**Bauleitplanung der Gemeinde Dautphetal, Ortsteil Dautphe
Bebauungsplan „Feuerwehr Dautphetal Mitte“ sowie Änderung des
Flächennutzungsplanes in diesem Bereich**

**Bauleitplanung der Gemeinde Dautphetal, Ortsteil Dautphe
Bebauungsplan „Feuerwehr Dautphetal Mitte“ sowie Änderung des
Flächennutzungsplanes in diesem Bereich
Beteiligung der Behörden und sonstiger Träger öffentlicher Belange gemäß
§ 4 Abs. 1 Baugesetzbuch (BauGB)**

**B 453, Gemeinde Dautphetal, Ortsteil Dautphe
Bebauungsplan „Feuerwehr Dautphetal Mitte“ sowie Änderung des Flächennutzungsplanes
in diesem Bereich [Vorentwurf 07/2024]
Beteiligung der Behörden - Unterrichtung [§ 4 (1) BauGB]**

Anlage
Planwerk der Sparte Hochspannung

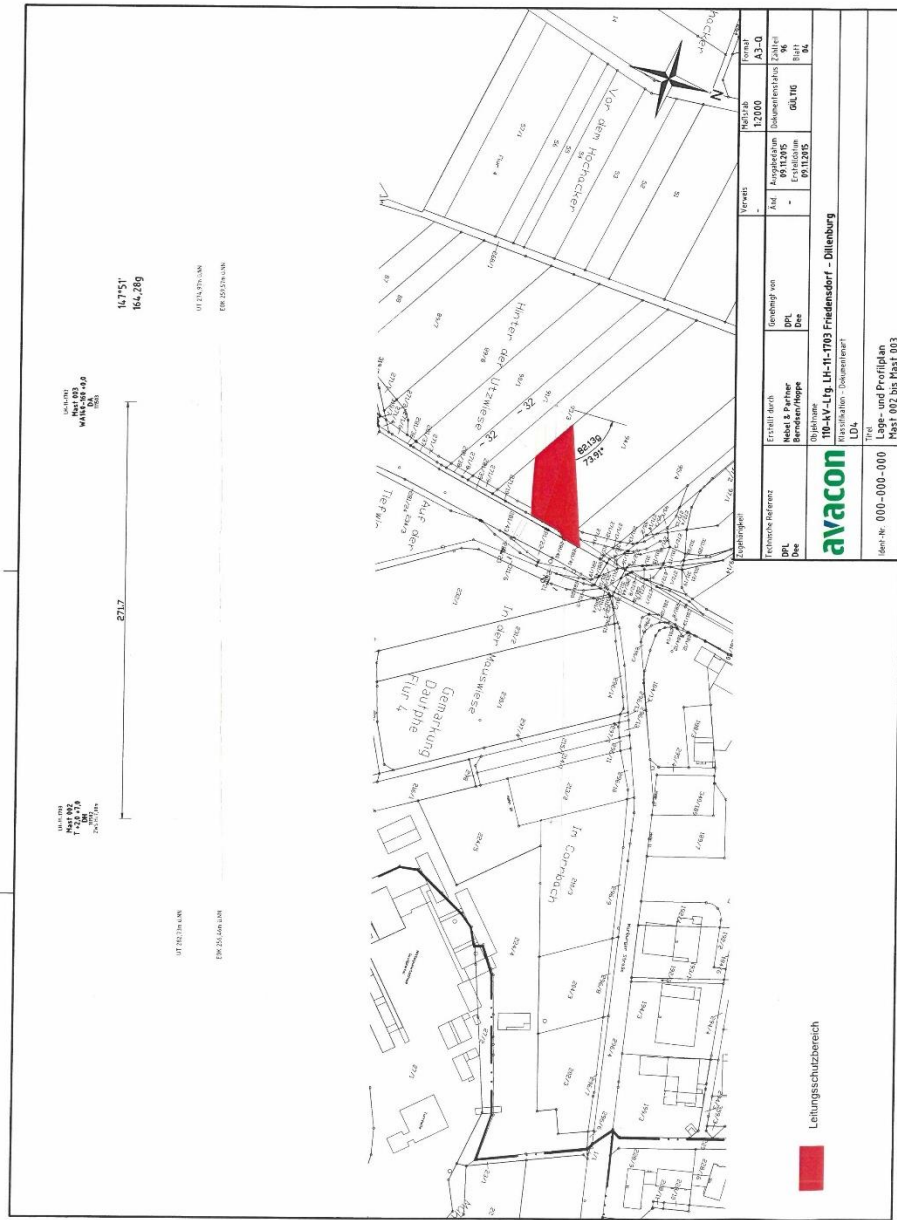
Die Lage der 110-kV-Hochspannungsfreileitung sowie die Breite des Leitungsschutzbereiches entnehmen Sie bitte dem beigefügten Planwerk der Sparte Hochspannung. Der Leitungsschutzbereich ist graphisch im Bebauungsplan darzustellen.

Arbeiten und geplante Bebauungen innerhalb des Leitungsschutzbereiches unserer 110-kV-Hochspannungsfreileitung sind grundsätzlich im Detail mit uns abzustimmen. Innerhalb des Leitungsschutzbereiches sind die zulässigen Arbeits- und Bauhöhen begrenzt.

zu 1.: Der Hinweis auf die 110kV-Hochspannungsfreileitung wird zur Kenntnis genommen, gemäß § 9 Abs. 6 BauGB nachrichtlich übernommen und auf der Plankarte des Bebauungsplanes aufgeführt bzw. in der Begründung als Hinweis ergänzt.

zu 4.: Die nachfolgenden Hinweise werden zur Kenntnis genommen und gemäß § 9 Abs. 6 BauGB nachrichtlich übernommen und auf der Plankarte aufgeführt bzw. in der Begründung ergänzt.

Auf der Plankarte des Bebauungsplanes ist speziell der Leitungsverlauf, die Schutz- und Abstandzonen sowie die Höhenbeschränkungen für die Gebäude im Bereich der Freileitung aufzunehmen.
